Son Kullanıcı Yazılımı Sürüm Notları

Infinity® Acute Care System

Yazılım VG7.1

Infinity® Acute Care System (IACS) VG7.1 için Son Kullanıcı Yazılımı Sürüm Notları

Őekil 1: Sistem Ayarı Menüsü ve Servis Menüsündeki QR Kodu

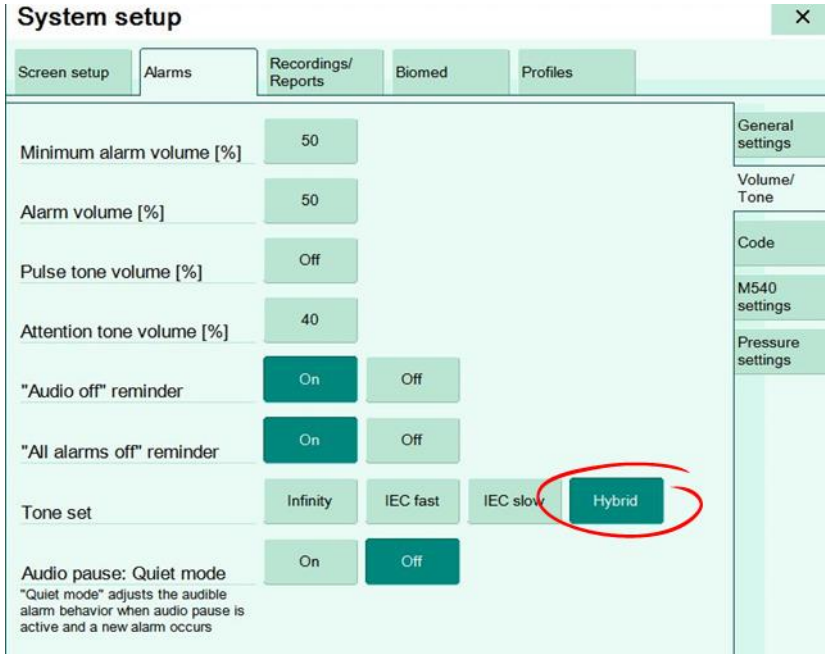
QR kodu: IACS, Őekil 1'de gsterilen bir QR kodunu sunar. Kullanıcı, bu kodu dođrudan okutarak cihaz bilgilerine eriřebilir. Bu, Sistem ayarı menüsünde ve Servis menüsünde bulunur.

Şekil 3: Manüel moddayken solunum dalga formundaki eşik braketi

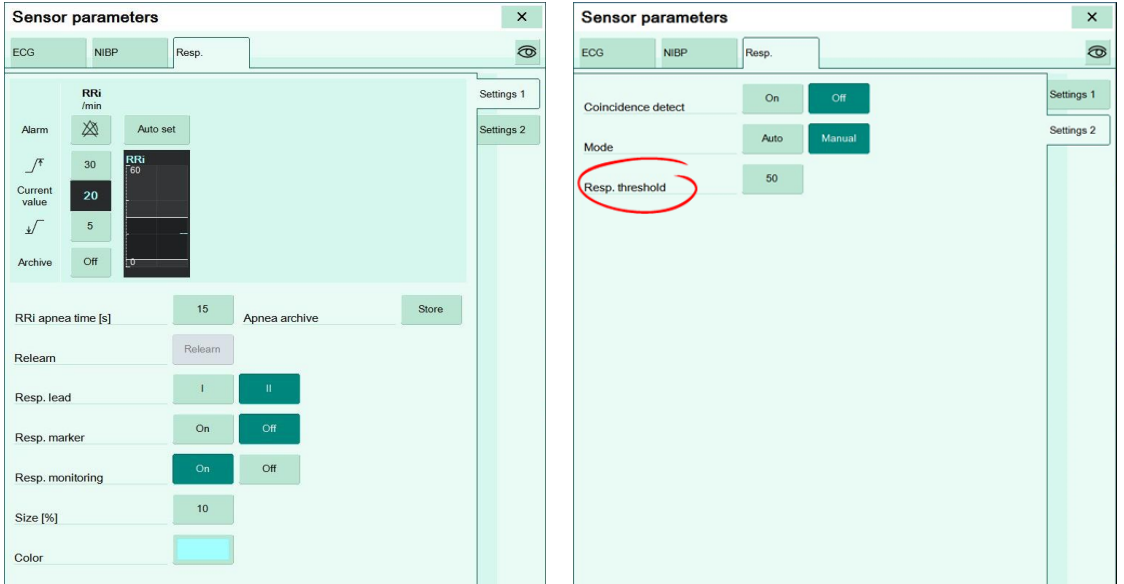
Empedans solunum: IACS, manüel modda solunum eşliğini dalga formu boyutundan bağımsız olarak yapılandırma imkanı sağlar. Geliştirme, Şekil 3'te gösterilen dalga formu kanalında bir braketin görüntülenmesini içerir. Bu, kullanıcıların eşığı dalga formunun genliğine göre net bir şekilde ayarlamalarını ve böylece Şekil 4'te gösterilen yanlış apne alarmlarını önlemelerini sağlar. Solunum menüsü, bu değişikliği içerecek şekilde değiştirilmiştir. Buna paralel olarak, solunum sinyalinin filtrelenmesindeki gelişmeler yanlış pozitif apne alarmı sayısını azaltmaya imkan vermiştir.

Şekil 5: Kullanılabilen konfigürasyonlar

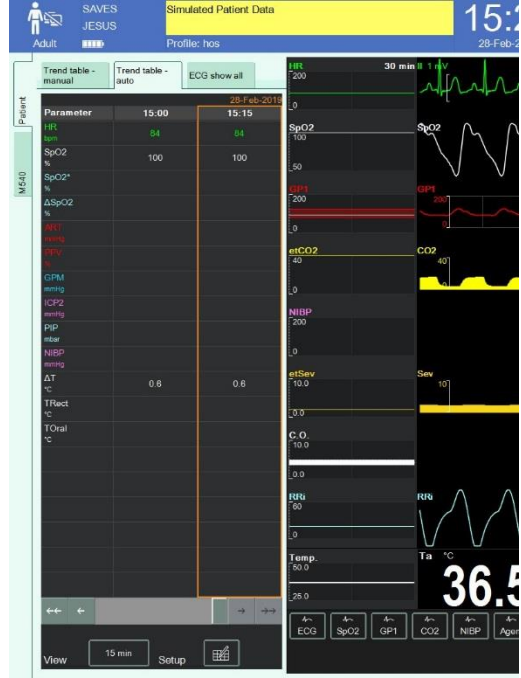
Bölünmüş ekran – Tablosal trend otomatik güncellemesi: IACS, tablosal trendin bölünmüş ekranda otomatik olarak güncellenebilmesini sağlar. Bu sayede kullanıcı, Şekil 5 ve 6'da gösterilen bölünmüş ekranda otomatik veya manüel trend tabloları arasından seçim yapabilir.
